玄海原子力発電所3号炉 高経年化技術評価に係るヒアリング
コメント反映整理表<耐震安全性評価>

2024年1月10日 九州電力㈱

タイトル	BWR の評価手法を参考に、耐圧・漏えい試験時における運転開始後 60 年時点の K_t 及び K_{IC} の関係を示すこと。
説 明	<p>1. 中性子照射脆化を考慮した耐震安全性評価の評価対象</p> <p>本資料では、中性子照射脆化を考慮した原子炉容器について、耐圧漏えい試験時に地震が発生した場合の健全性を確認する。評価対象は、中性子照射脆化に係る技術評価において代表としている原子炉容器胴部（炉心領域部）とする。</p> <p>評価対象である原子炉容器胴部において、線形破壊力学に基づく評価を実施するにあたり、円筒部に対する想定欠陥の方向（軸方向、周方向）及び地震荷重の有無を考慮する。ここで、円周方向応力（軸方向欠陥想定）及び軸方向応力（円周方向欠陥想定）の熱応力はほぼ同等であるが、内圧による応力は、円周方向応力の方が 2 倍大きくなる。よって、耐圧漏えい試験時においては、軸方向想定欠陥を用いた評価は周方向想定欠陥を用いた評価に比べ保守的となる。そのため、軸方向想定欠陥を用いた評価を以下の 2 ケースにて実施する。</p> <p>ケース 1：軸方向欠陥 + 地震荷重なし（内圧 + 热応力のみ）</p> <p>ケース 2：軸方向欠陥 + 地震荷重あり（内圧 + 热応力 + 地震荷重）</p> <p>なお、JEAC4206 附属書 A の解説において、「炉心領域胴については、地震荷重により発生する応力は軸方向応力であり、非延性破壊防止評価上支配的な応力（円周方向応力）と応力の方向が異なること並びに胴の断面係数は非常に大きく、その発生応力は非常に小さいことから、地震荷重の影響は無視できると考えられる。」と記載されている。本解説の通り、地震荷重により発生する軸方向応力は非常に小さいことから、軸方向欠陥への影響はなく、ケース 1 とケース 2 は同一の結果となる。</p> <p>2. 耐圧漏えい試験時の加熱・冷却制限曲線</p> <p>本項では、原子炉容器胴部（炉心領域部）について、現行運転管理(30EFPY)及び運転開始後 60 年時点(50.5EFPY)の関連温度を算出し、耐圧漏えい試験時における加熱制限曲線（図 1）及び冷却制限曲線（図 2）を設定する。最低温度要求の制限線については、耐圧漏えい試験時の場合、以下のとおりとなる。</p> <p>・26°C の制限線（加熱・冷却時）</p> <p>供用前耐圧試験圧力の 20% 以下の圧力 ($\leq 3.89 \text{ MPa}$) が負荷される状態における温度制限であり、原子炉容器の最低使用温度に計測誤差を見込み、設定している。</p>

図1 試験時の加熱制限曲線

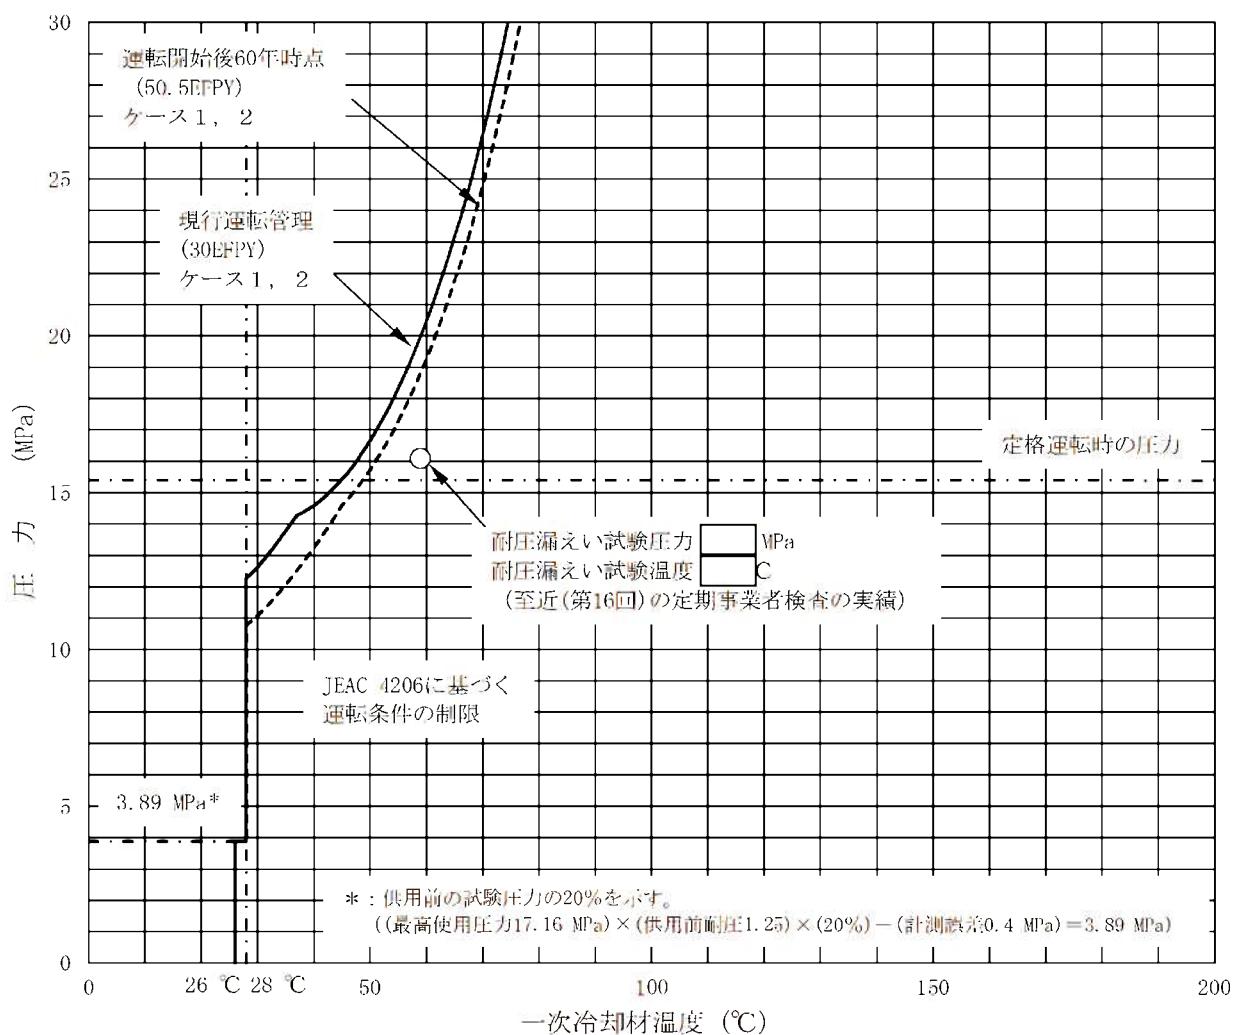
4-2	2023年10月11日	高経年化技術評価書 別冊 (耐震安全性評価) 玄海3号炉-耐震安全性評価-4-1	-	BWRの評価手法を参考に、耐圧・漏えい試験時における運転開始後60年時点のKI及びKICの関係を示すこと。	玄海3号炉-耐震安全性評価-4-2とのおり。		
5	2023年6月19日	高経年化技術評価書 別冊 (耐震安全性評価)	3.10.23	表3.10-20の高圧ターピン主蒸気入口管の流れ加速型腐食に対する評価の具体的内容(評価仕様、解析モデル、入力(荷重)条件、評価結果)を提示すること。	玄海3号炉-耐震安全性評価-5とのおり。	7月25日	7月25日
5-1	2023年9月25日	高経年化技術評価書 別冊 (耐震安全性評価) 玄海3号炉-耐震安全性評価-5	3.10.23	許容応力の算出根拠を提示すること。また添付資料-1の解析モデル図に高圧ターピン入口と蒸気加減弁の位置を記載すること。	玄海3号炉-耐震安全性評価-5-1とのおり。	10月11日	10月11日
5-2	2023年10月11日	高経年化技術評価書 別冊 (耐震安全性評価) 玄海3号炉-耐震安全性評価-5-1	-	「コメント回答資料5-1」のタイトルを適正化すること。 また、許容応力としてJSMEのSy値を引用しているが、JSMEやSyを引用することの根拠を説明すること。	玄海3号炉-耐震安全性評価-5-2とのおり。 また、玄海3号炉-耐震安全性評価-5-1のタイトル等も修正した。	10月23日	10月23日
6	2023年6月19日	高経年化技術評価書 別冊 (耐震安全性評価)	3.13.30	表3.13-19の凝縮器伝熱管の流れ加速型腐食に対する評価の具体的内容(評価仕様、解析モデル、入力(荷重)条件、評価結果)を提示すること。	玄海3号炉-耐震安全性評価-6とのおり。	7月25日	7月25日
7	2023年6月19日	補足説明資料 別紙4	4-3	表4-3の評価用荷重算出に係る(注3)記載の時刻歴解析(CV内)とスペクトル解析(CV外)の具体的適用内容(方法)を提示すること。	CV内は主蒸気・主給水管の応答に対し1次冷却設備の影響をうけるため、1次冷却設備及び建屋と主蒸気・主給水配管を連成した解析モデルを用いて、サポート間を分布質量としている。またサポートは設計ばね定数として時刻歴解析にて荷重を算出している。 CV外は、CV内と異なり主蒸気・主給水管単体で解析モデルを策定することが可能であり、固定点(端板)から固定点までを1つの解析範囲とし、各サポート間(1スパン)に集中質量(1マス)を設定している。またサポート剛性は十分に剛な値とした上で、スペクトルモード解析により荷重を算出している。	8月15日	8月15日

また、図1及び図2に至近（第16回）の定期事業者検査における耐圧漏えい試験の温度及び圧力の実績を示す。
